コムスのリコールについて

届出番号5762
リコール開始日 1月14日

平成24年から令和3年に生産したコムスの一部車両につきまして、令和8年1月14日に下記内容のリコールを国土交通省へ届け出しました。

改善箇所説明図

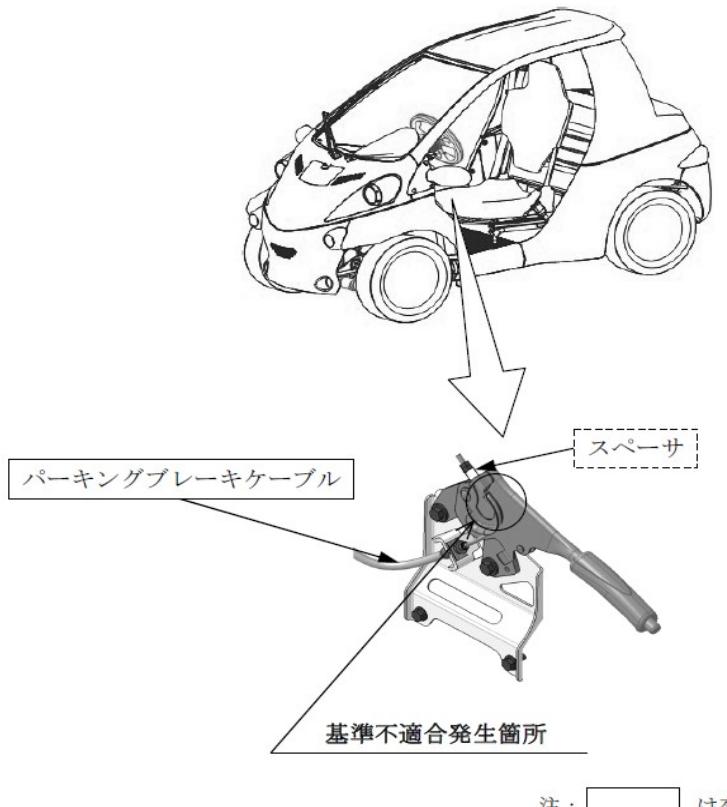
パーキングブレーキケーブルにおいて、設計検討が不十分なため、パーキングブレーキ操作時にケーブルのカシメ部付近に応力が発生することがある。そのため、パーキングブレーキを繰り返し操作するとケーブルが破断し、最悪の場合、パーキングブレーキが効かなくなり、車両が動き出します。

注： は交換部品を示す
 は追加部品を示す

全車両、パーキングブレーキケーブルを対策品と交換し、スペーサを追加します。
